## PÊCHE AUX BICHQUES EN RIVIÈRE

Annexe à la demande d'autorisation environnementale conformément aux articles R.181-13 et suivants du code de l'environnement (CERFA n°15964\*2)

Demandeur :	Association Pêche et Protection de l'Embouchure de la Rivière du Mât (APPE-RDM)
Rivière :	Mât
Date de dépôt du dossier initial :	18 / 10 / 2022
Dossier n°	2022-66
Date de la remise des compléments :	21 / 02 / 2024

Cette annexe présente les compléments apportés par l'association à la demande d'autorisation environnementale conformément aux articles R.181-13 et suivants du code de l'environnement déposée le 18/10/2022 (dossier n°2022-66 en réponse à l'annexe technique de demande de compléments envoyée par courrier du 06/01/2023.

Figure 2: Vue détaillée de la localisation du projet de l'APPE-RDM – Exemple selon vue aérienne 2022.

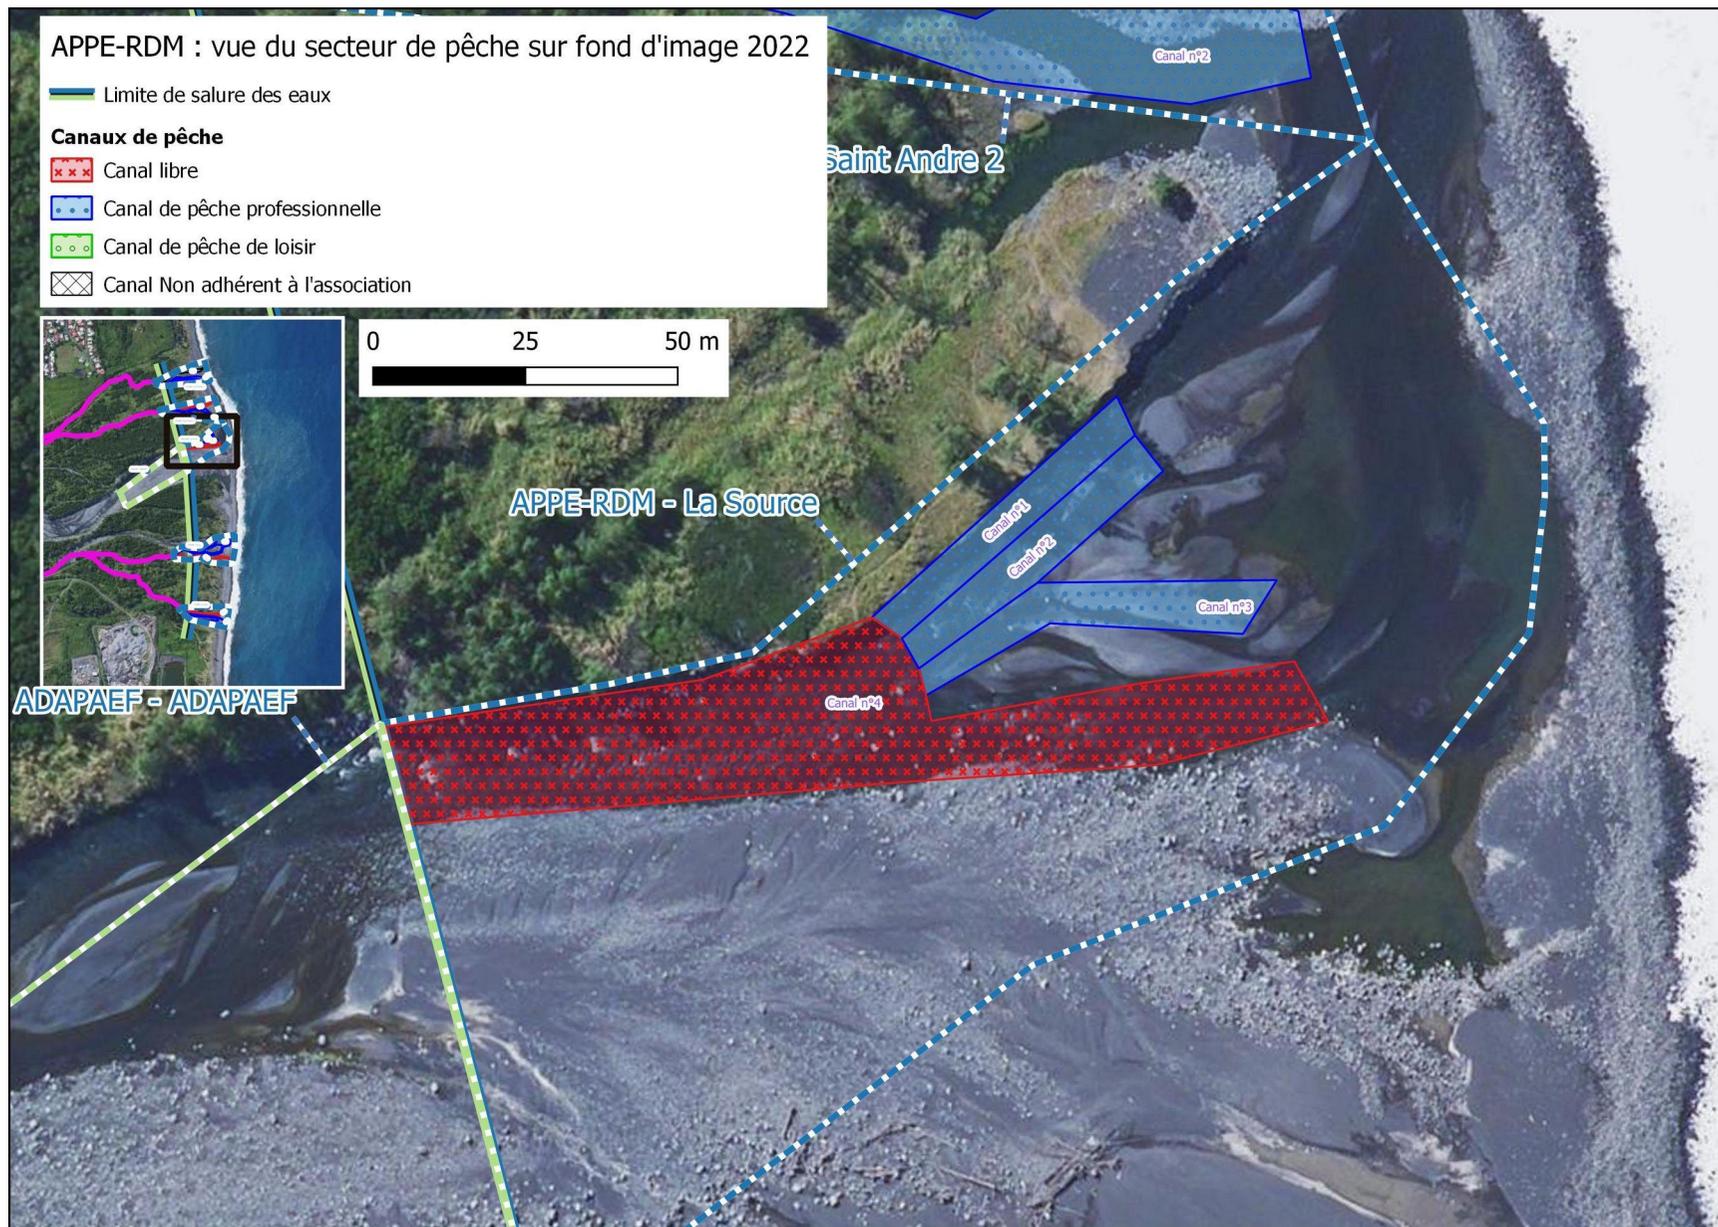
**(D1) Dimensions canal libre.** La réglementation impose que le débit dans le canal libre soit, en toutes circonstances, supérieur ou égal à celui de chaque canal pêché. Le dossier propose une répartition du débit entrant sur la zone de pêche à 1/3 dans le canal libre et 2/3 dans le canal de pêche. Cette proposition n'est pas conforme à la réglementation en vigueur et ne peut être acceptée en l'état. S'il y a un canal libre et un canal de pêche, le débit dans le canal libre doit être au minimum de 50 % du débit entrant sur la zone. Le pétitionnaire est invité à modifier son projet pour le rendre conforme aux exigences de la réglementation en vigueur (Arrêté préfectoral n°2021-2687/SG/SCOPP du 30 décembre 2021) et ce dans chacune des dispositions de pêche proposées.

(R2) Sur l'exemple de la position du cours d'eau en 2022 (Figure 2,p6), le tableau page suivante résume les caractéristiques des différents canaux :

(R4) Les pêcheurs de la APPE-RDM formulent par la présente une nouvelle proposition d'organisation des canaux, prenant en compte l'intégration des pêcheurs de l'ASME : trois canaux de pêche et un canal libre seront établis et le canal libre sera alimenté au minimum par 1/4 du débit au droit des canaux.

Figure 7 - Vue d'ensemble de l'organisation de la pêche par l'APPE-RDM – exemple d'organisation avec un bras consacré au canal de reproduction et un bras pour les canaux de pêche.

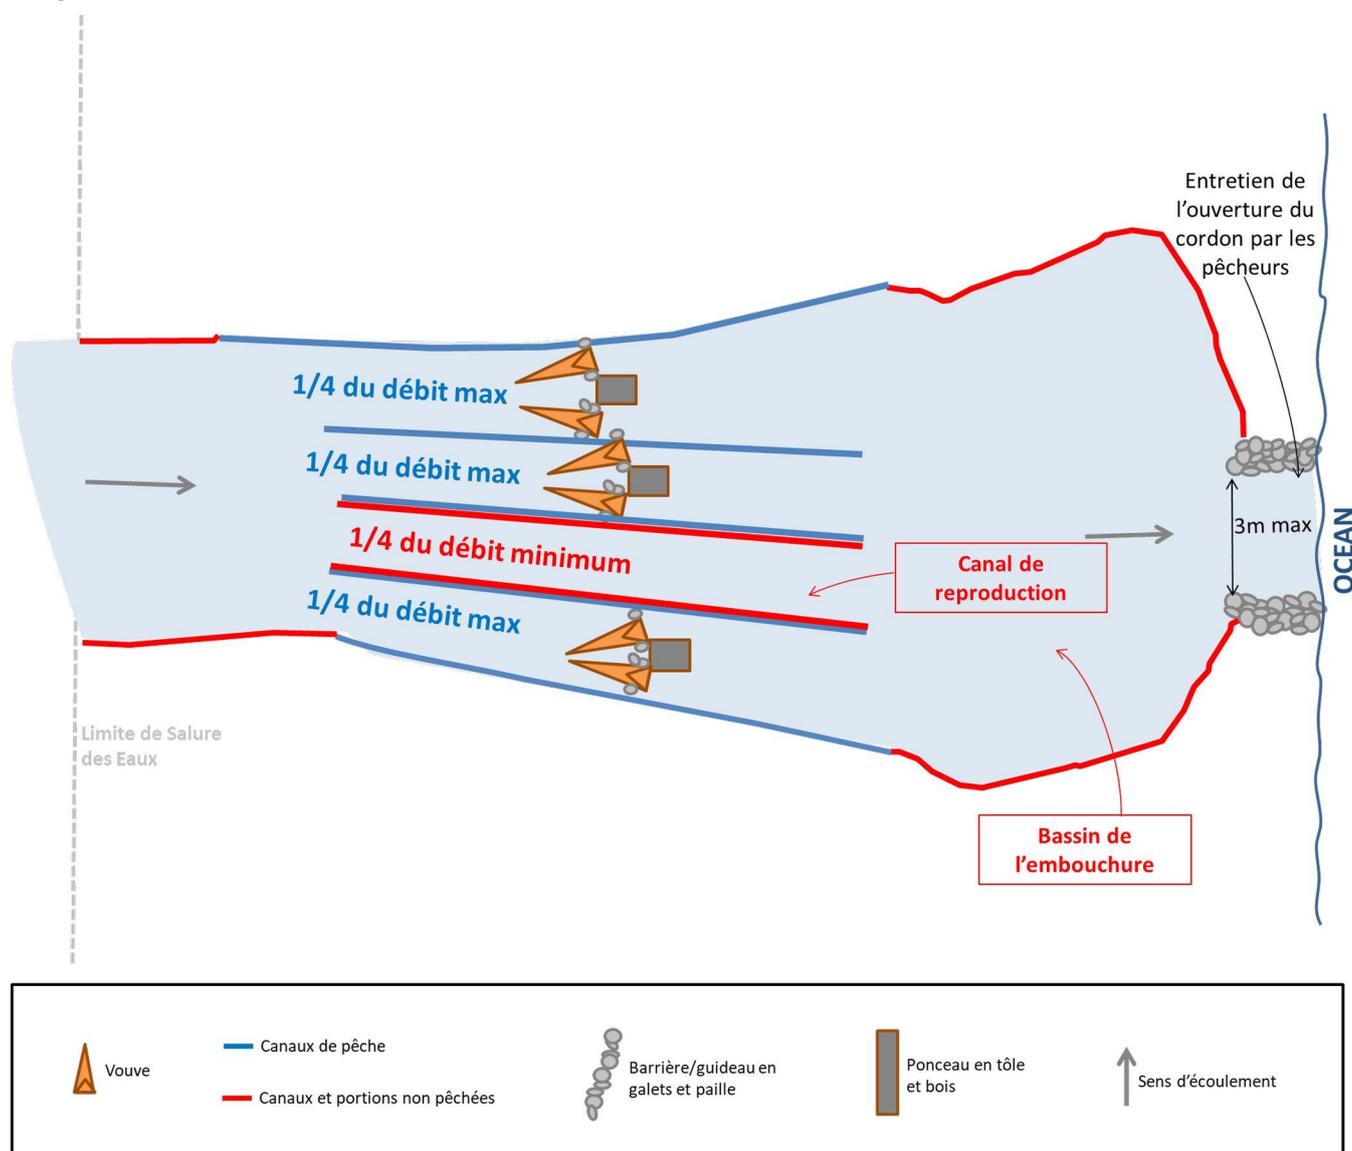
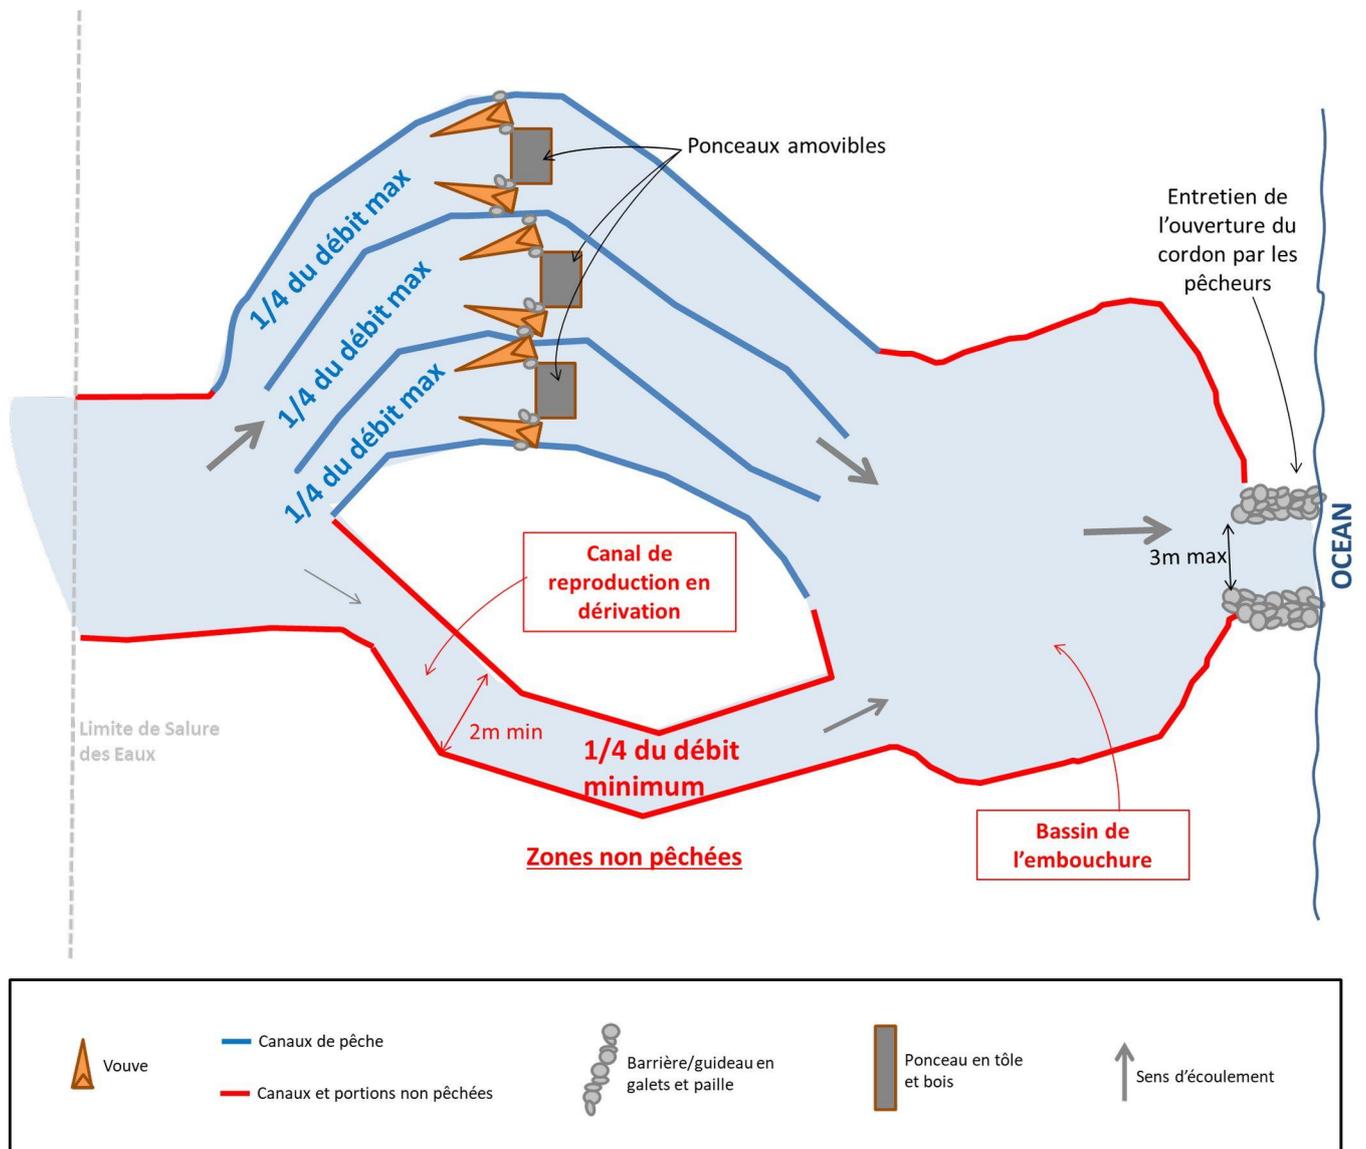
**(D1) Remarques concernant l'utilisation de ponceaux ou estacades mobiles.** Sur le schéma page 12/24 un seul ponceau est figuré, mais il est fait mention de « ponceaux » au pluriel page 14/24. Le pétitionnaire est invité à préciser s'il n'y aura qu'un seul ponceau utilisé ou si plusieurs ponceaux en simultané sont envisagés.

(R1) Les pêcheurs de la APPE-RDM peuvent installer plusieurs ponceaux (Figure 7, p.16 et Figure 6, p.15) dans des situations où le débit de la rivière est relativement fort (janvier / février). Les ponceaux installés par la APPE-RDM resteront sous la surveillance des pêcheurs.
